改善箇所説明図

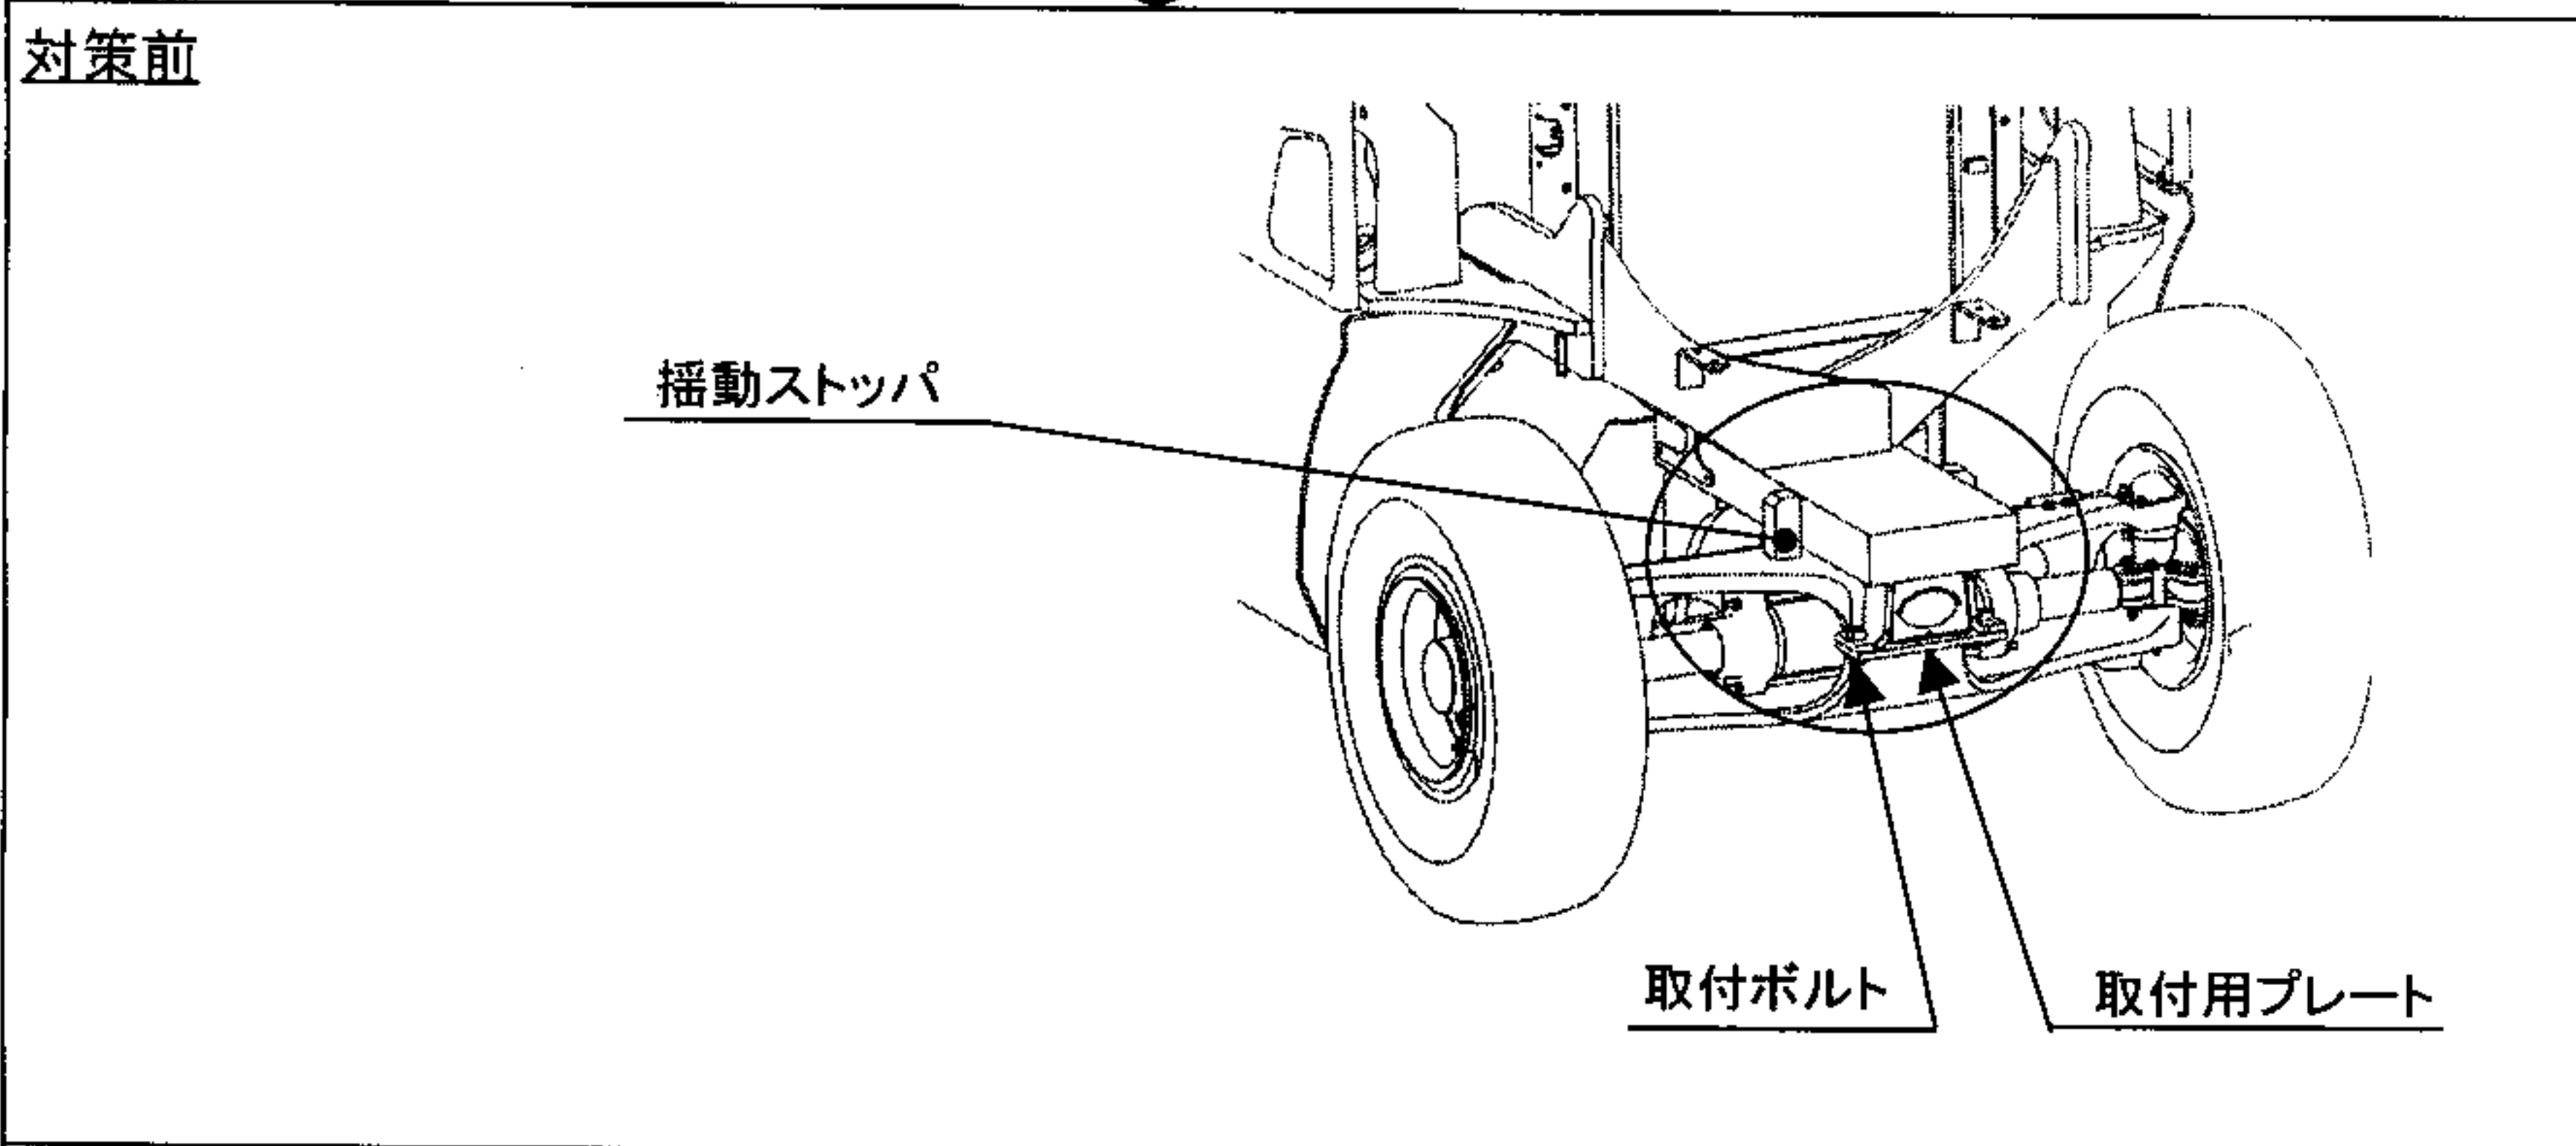
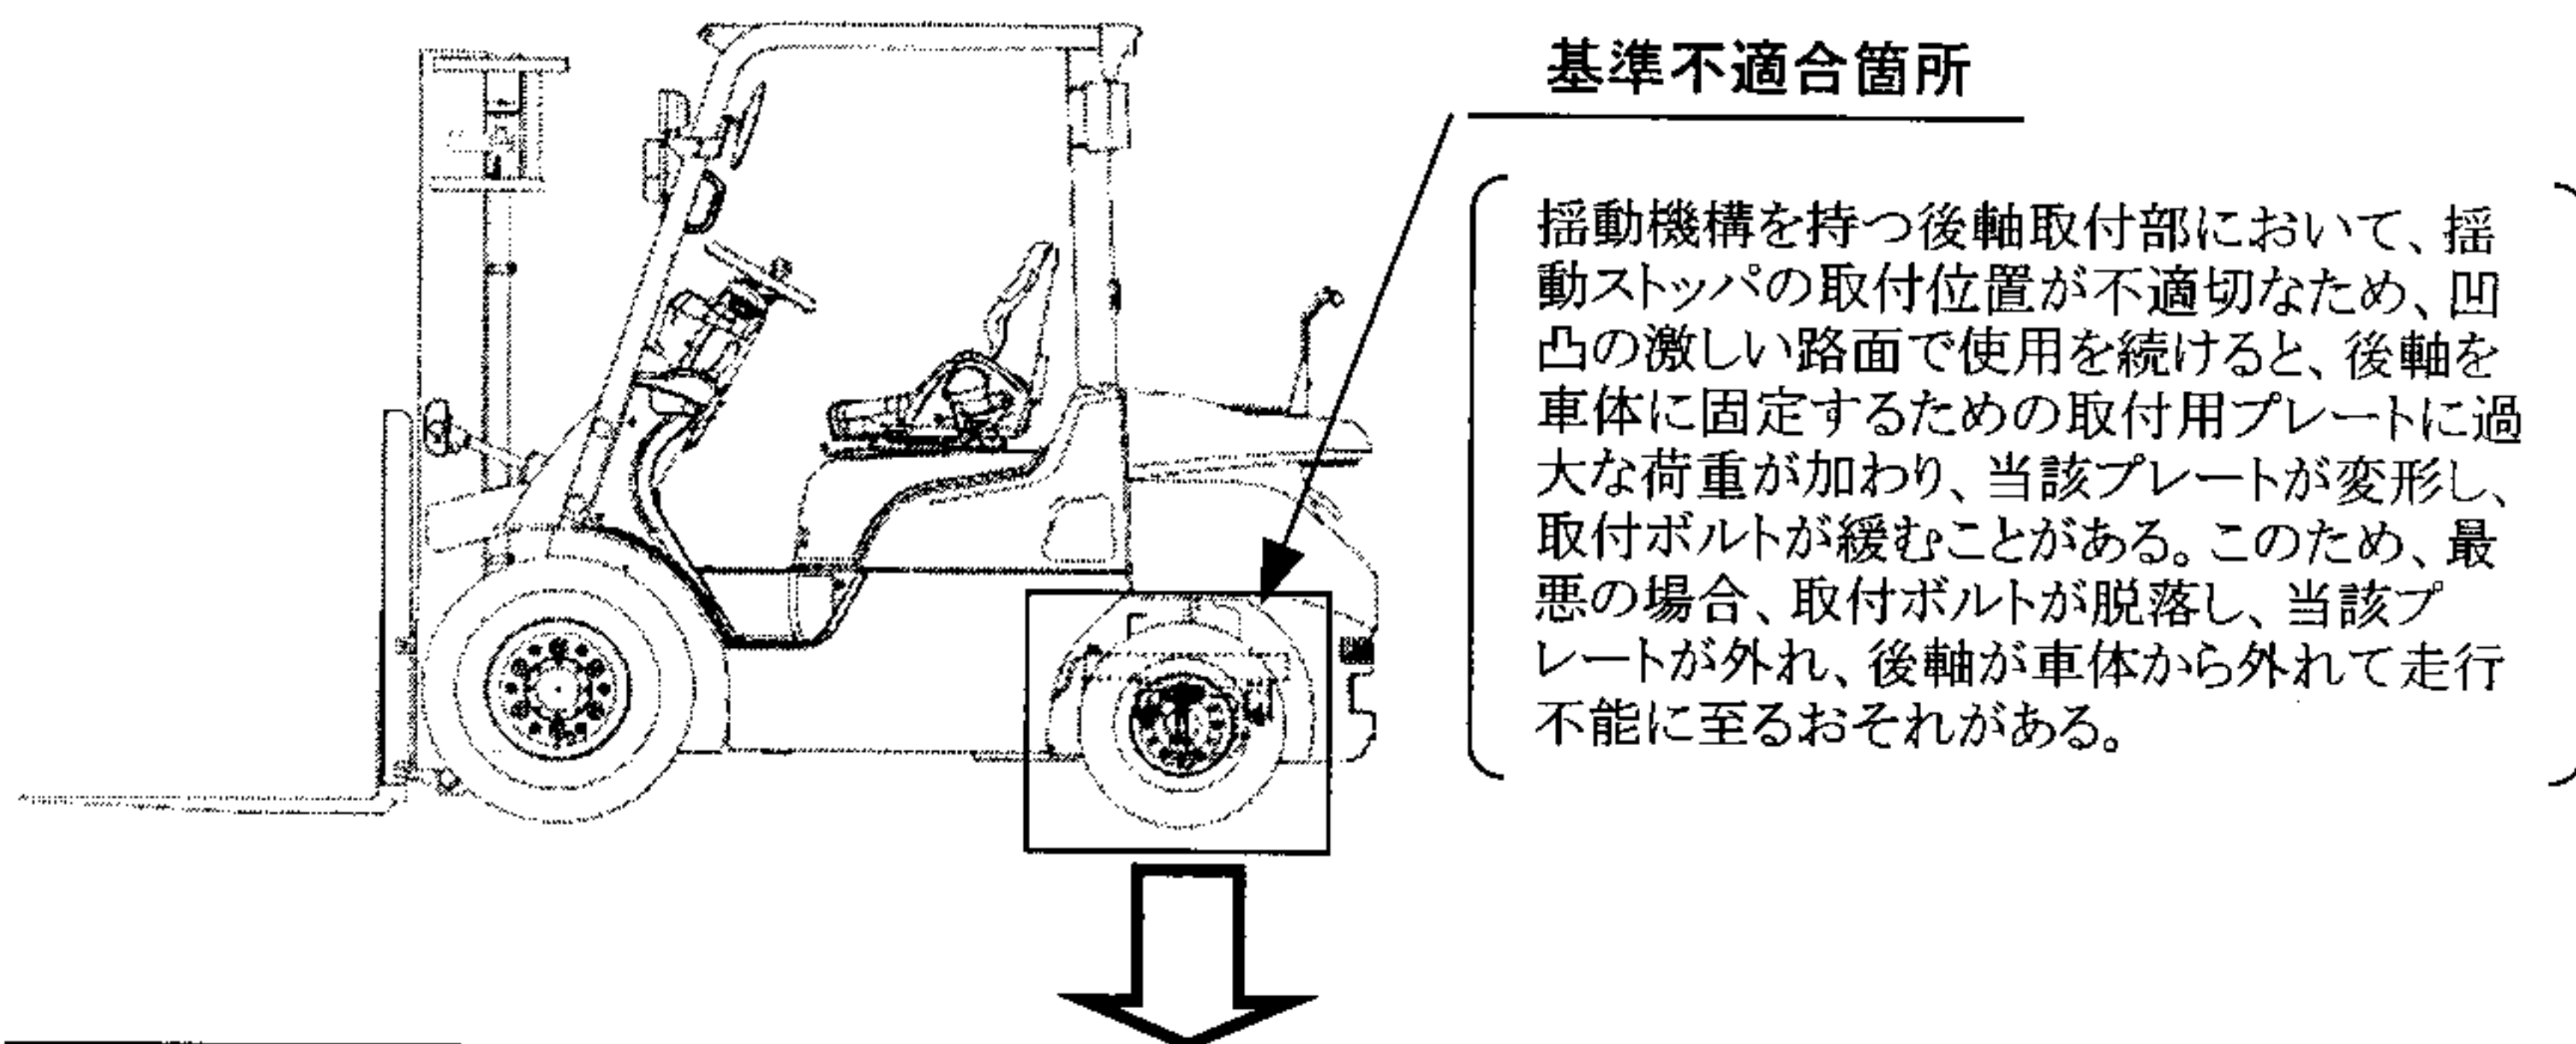
改善内容
全車両、揺動ストッパを追加する。又、取付用プレートを点検し、変形しているものは取付用プレートと取付ボルトを新品に交換する。
